SIMU Teiresiás – Rekonstrukce a vybudování bezbariérových záchodů na FF – Objekt J a G

Objekt G (Gorkého 7) – Bariérové záchody

3. Příloha č. 1: ZL3 – Úpravy povrchů – Bariérové WC (položkový soupis)  
Příloha č. 2: Půdorysy – Bariérové záchody

PŘÍLOHA Č. 2 K ZL 3 / BARIÉRY

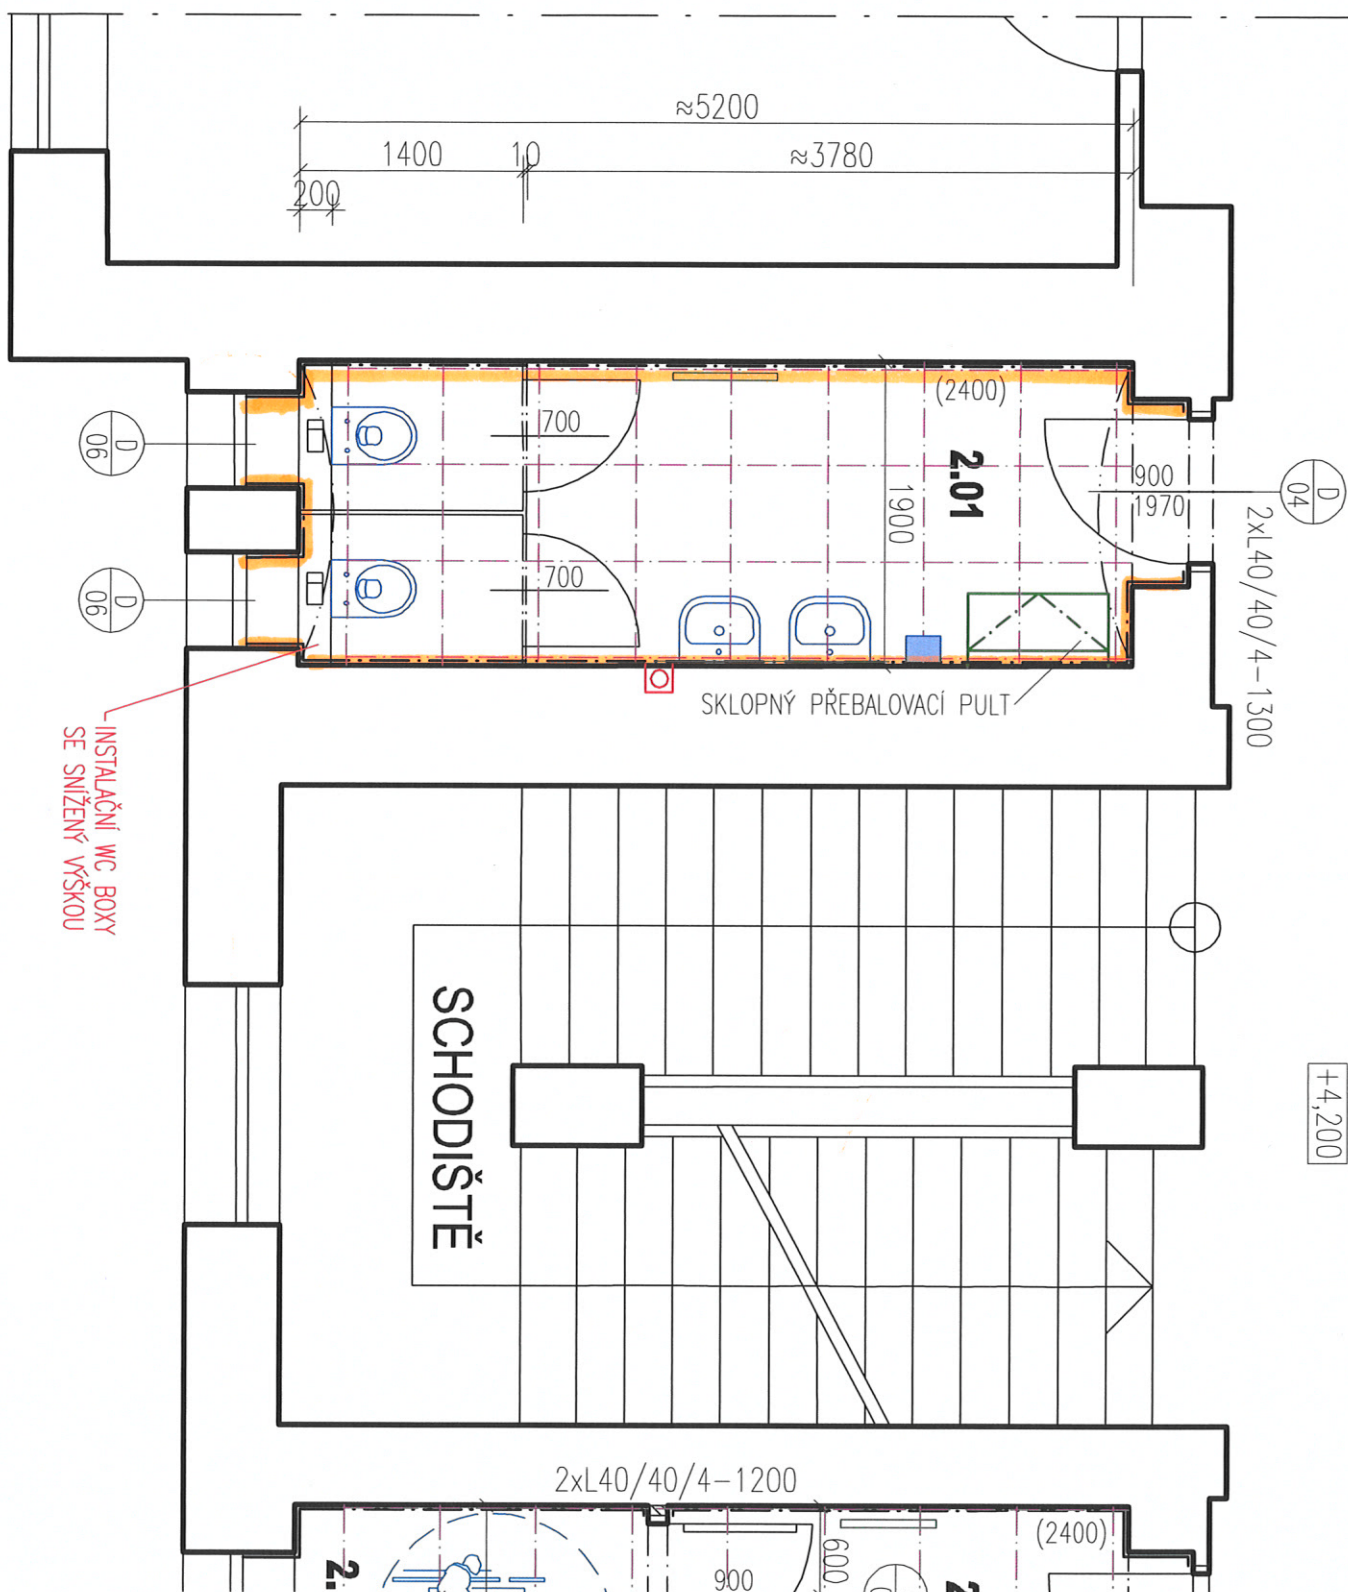
1. Po odstranění stávajícího keramického obkladu a nesoudružných omítkových vrstev pod nimi, v jednotlivých podlažích 1PP – 3NP byly zjištěna nesouměrnost rozměrů (šířky a délky) místností sociálních zařízení v rozmezí 6-8cm, měřeno úhlopříčně. Z důvodů požadovaného spárořezu (návaznost spár obkladu stěn a obkladu podlah) pro dosažení maximální estetičnosti díla, doporučujeme provést vyrovnaní stěn jádrovou omítkou v průměrném rozsahu 1-5cm a minimalizovat tak nesouměrnost dořezů dlažby, které by byly opticky viditelné a snižovali by tak kvalitu a estetiku celého díla.
